**Avis de la mission régionale
d'autorité environnementale
Hauts-de-France
sur le projet de parc éolien « les moulins de la Cologne »
de la société Eurowatt
sur les communes de Cartigny et Hancourt (80)**

(Version actualisée en décembre 2020)

n°MRAe 2021-5123

Localisation du projet (page 5 de l'étude d'impact)

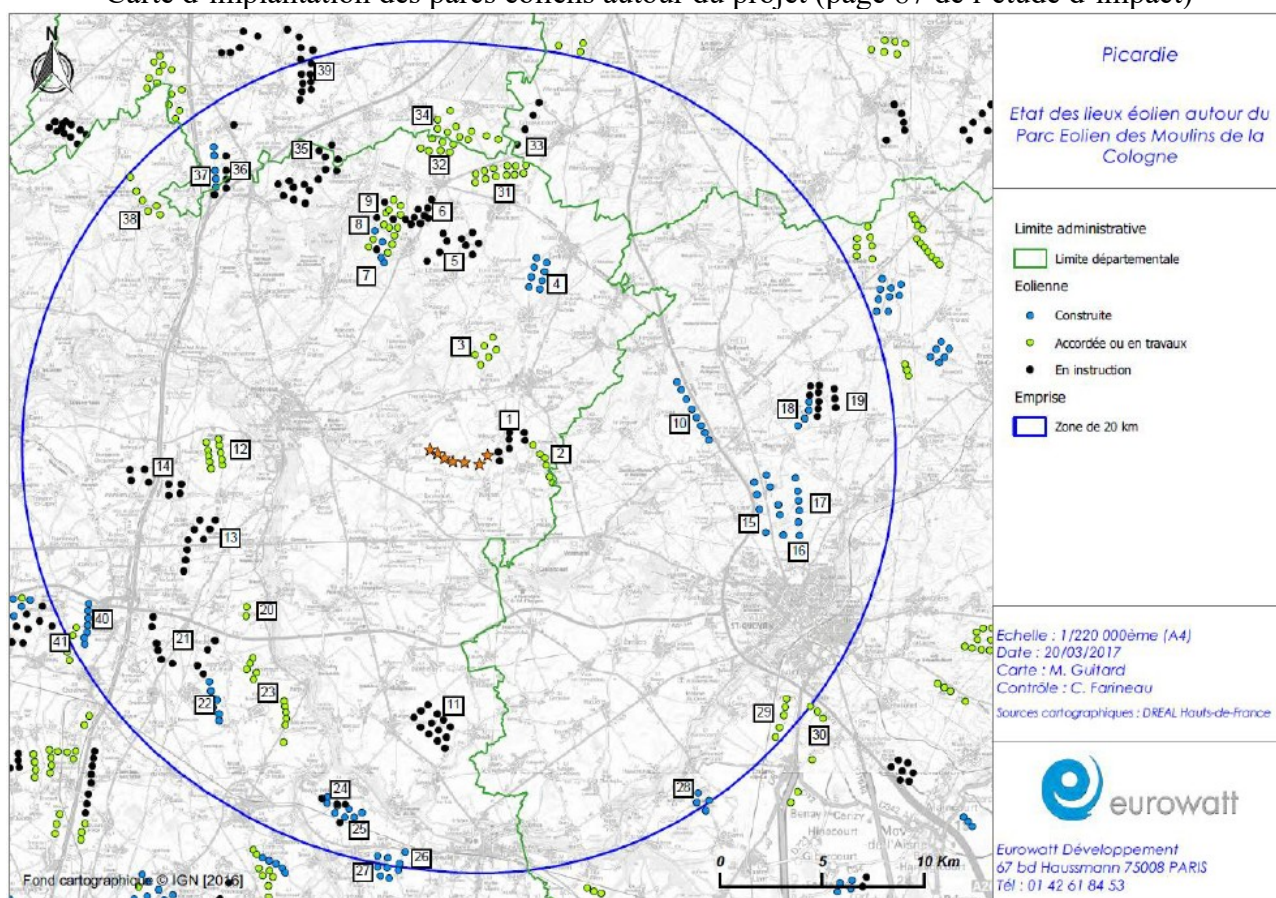
Le modèle n'est pas encore choisi (page 9 de l'étude d'impact), l'avis est rendu sur un projet de 7 éoliennes d'une hauteur maximale de 178,5 m et de garde au sol d'au moins 58 m, et de deux postes de livraison localisées comme indiqué ci-dessous.
